## 1. 品川ふ頭の変更概要と変更対象箇所

## 2. 変更理由

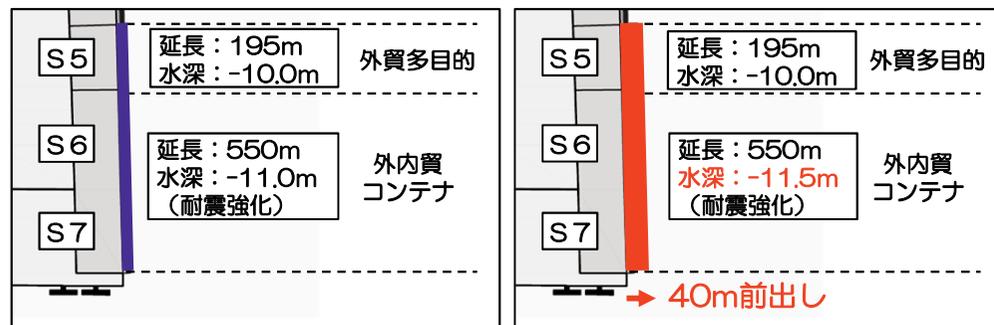
船舶の大型化及び取扱貨物量の増大に対応するため、内港地区の公共埠頭計画及び水域施設計画、土地利用計画、大規模地震対策施設計画を変更する。

岸壁	既定計画		今回計画		変更内容
	水深 (m)	延長 (m)	水深 (m)	延長 (m)	
S5 外貨多目的 ふ頭	-10.0	195	-10.0	195	・前出し
S6・S7 外内貨コンテナ ふ頭 (耐震強化)	-11.0	550	-11.5	550	・前出し ・増深

## 4. 水域施設計画

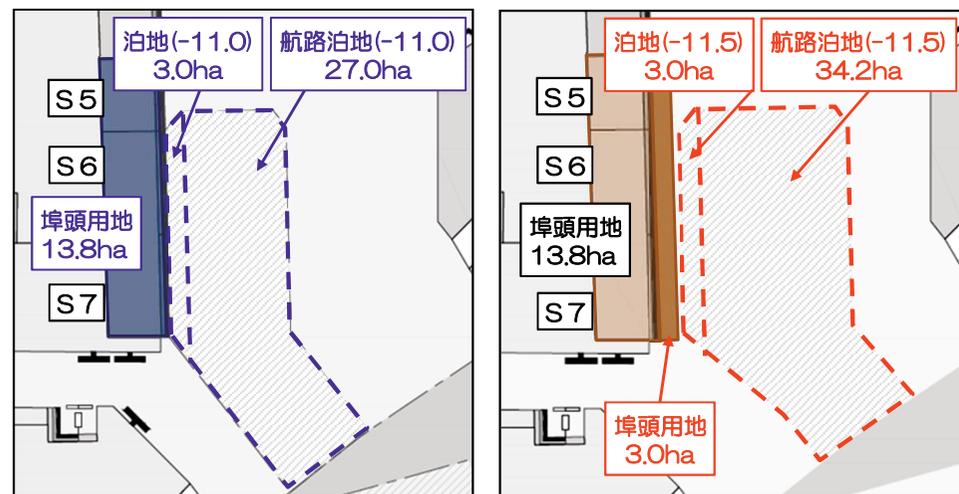
用途	既定計画		今回計画	
	水深 (m)	面積 (ha)	水深 (m)	面積 (ha)
泊地	-11.0	3.0	-11.5	3.0
航路・泊地	-11.0	27.0	-11.5	34.2
